改善箇所説明図

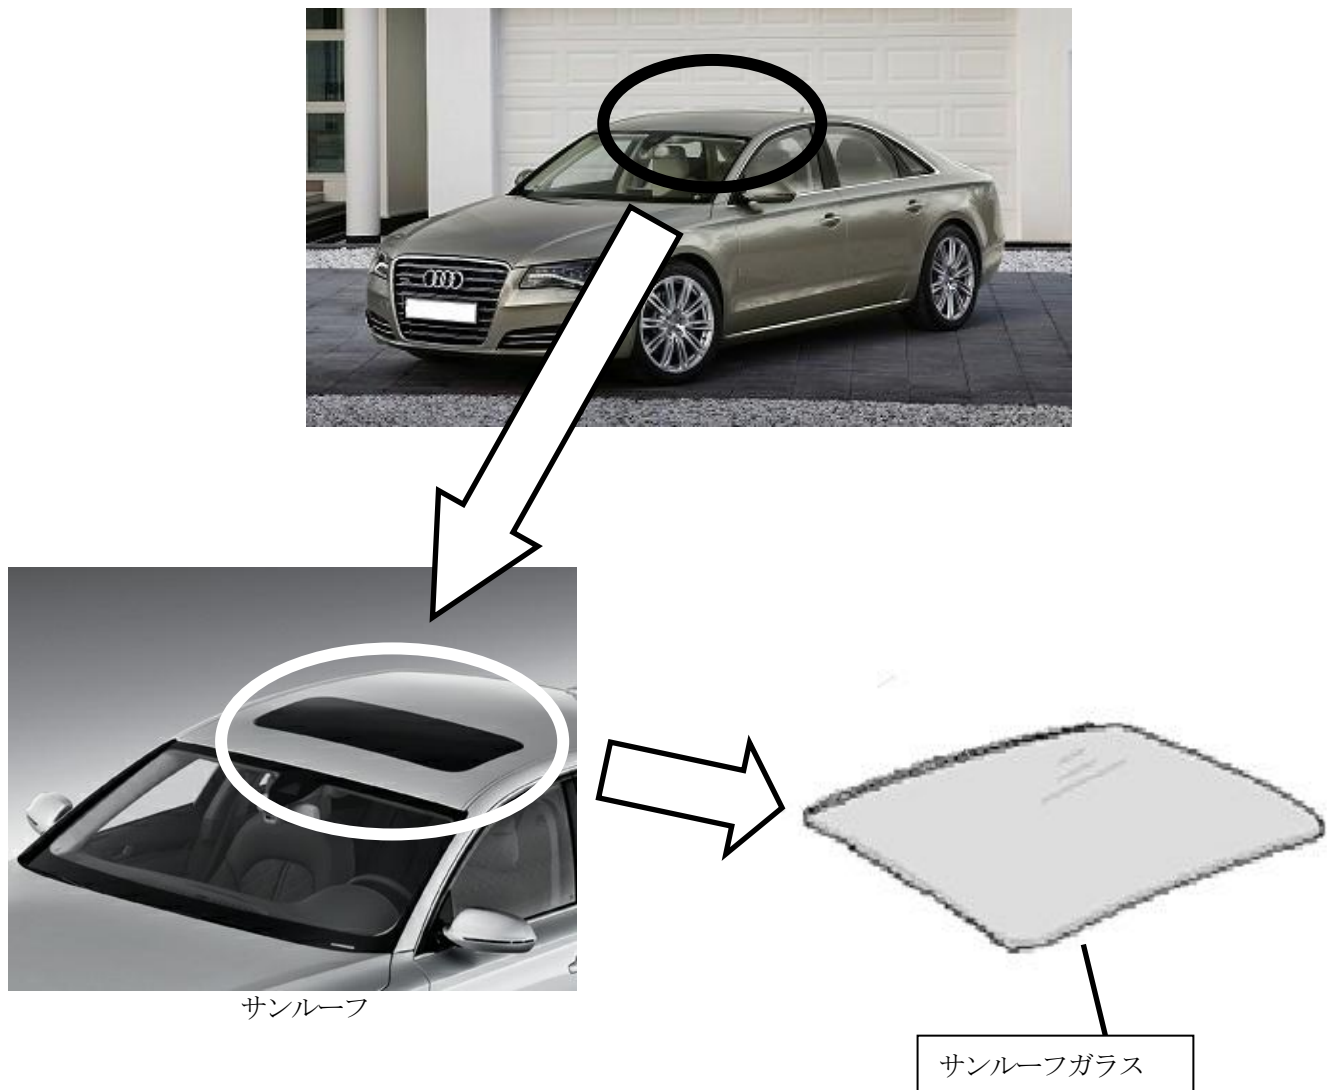
基準不適合発生箇所

サンルーフ付き車両において、サンルーフガラスの製造工程が不適切なため、強度が不足しており、ドアを強く開閉する等の衝撃により、当該ガラスが破損するおそれがある。最悪の場合、破損したガラスにより乗員が負傷するおそれがある。

改善措置の内容

全車両、サンルーフガラスの製造年月を確認し、該当する場合は、良品と交換する。

識別：容易に対策部品の装着状態が確認できるため、識別用マークの塗布はしない。
